## SUPPLEMENT

# Service Manual

During production some modifications have been introduced to prevent instability. Now two different p.c. boards are used. Version B is the latest one including all modifications. Version A has been a provisional solution. Circuit diagram B represents the latest version. The differences with regard to version A have been indicated under the circuit diagram.

Index: C839428-C839430

Print B

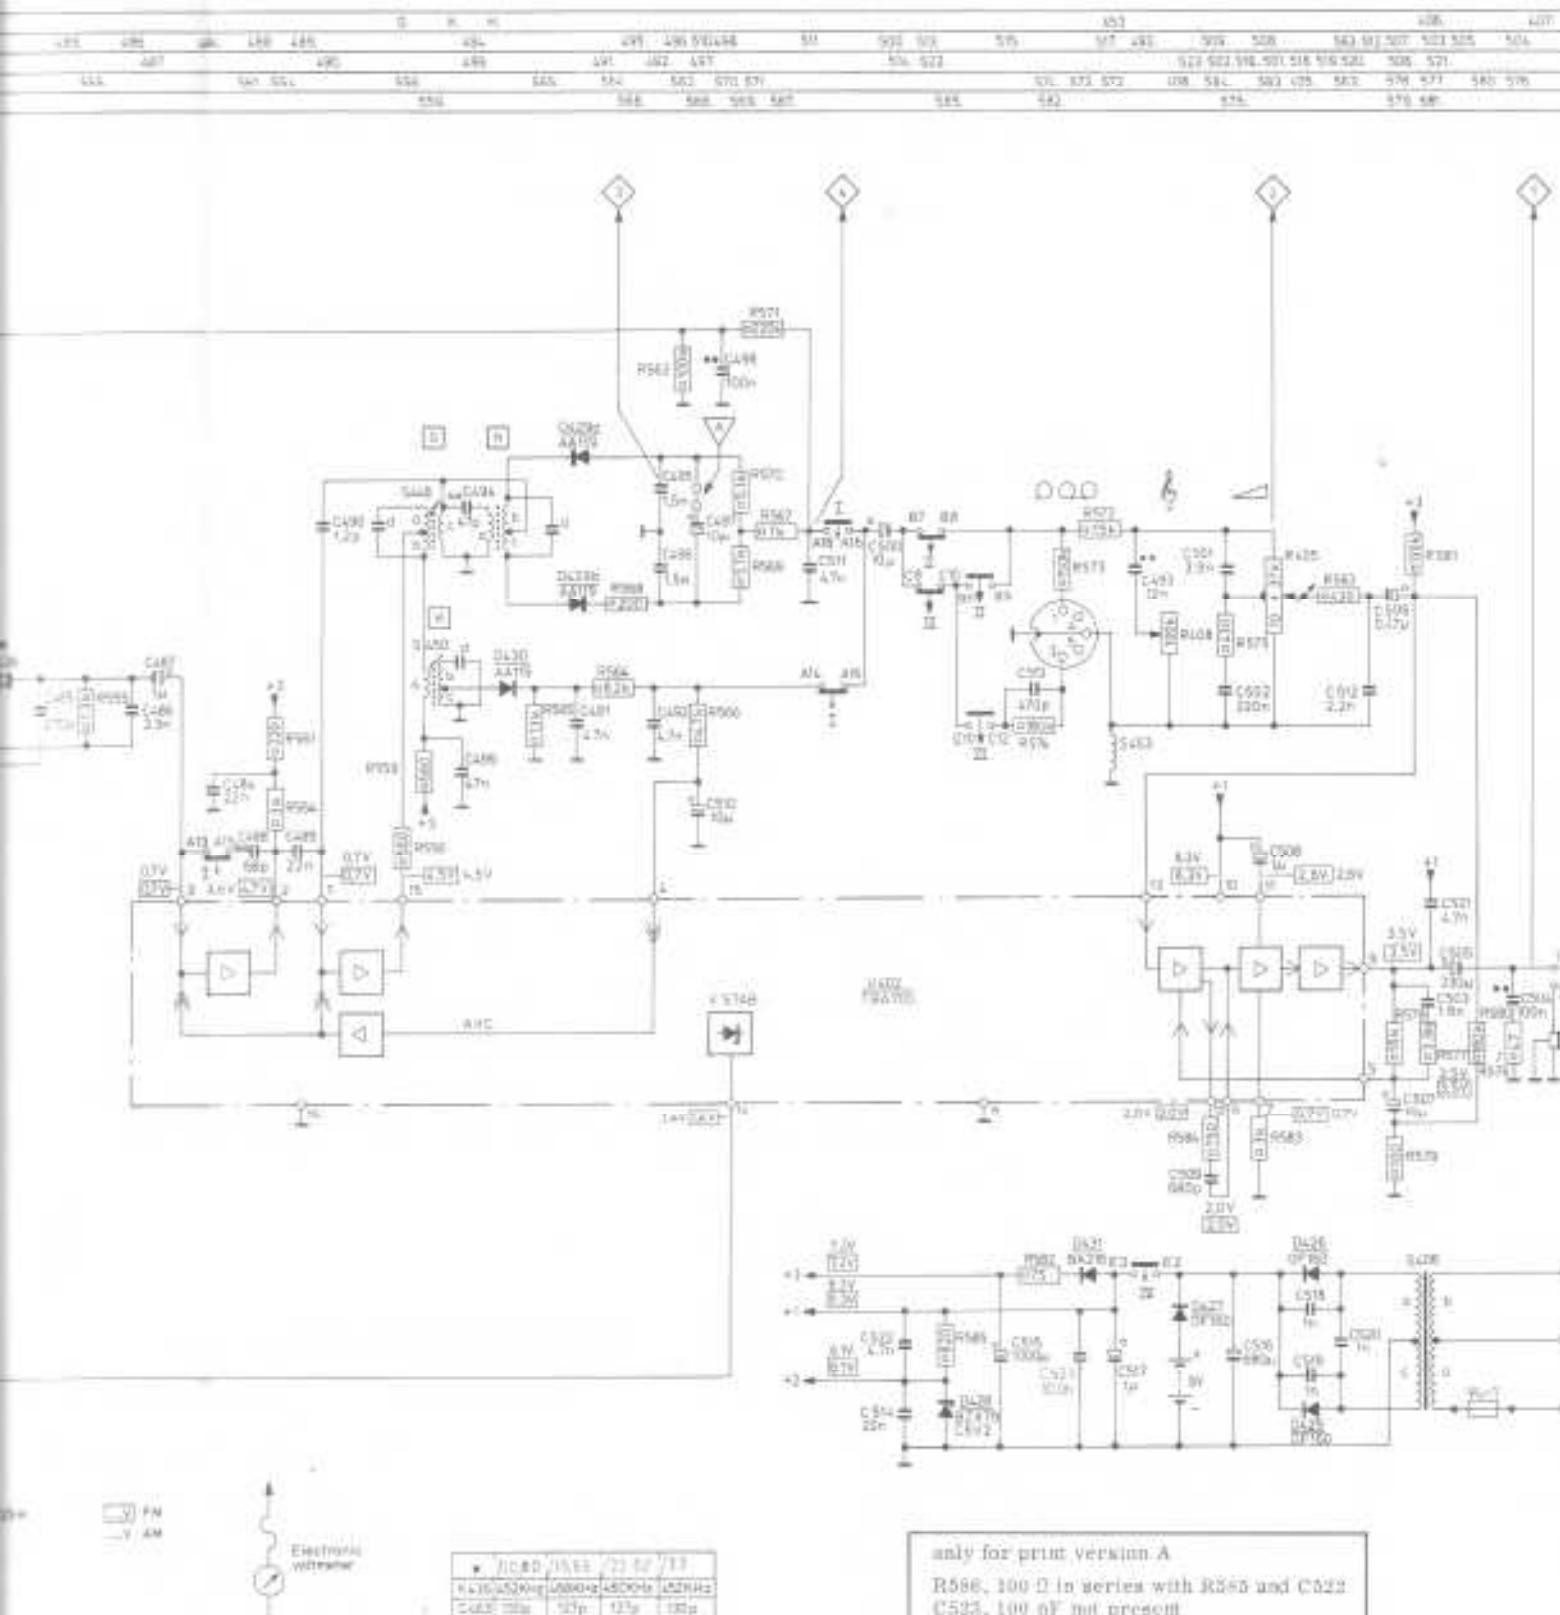
R586, 100  $\Omega$  in series with R545 and C523  
(523, 100  $\mu F$  not present)
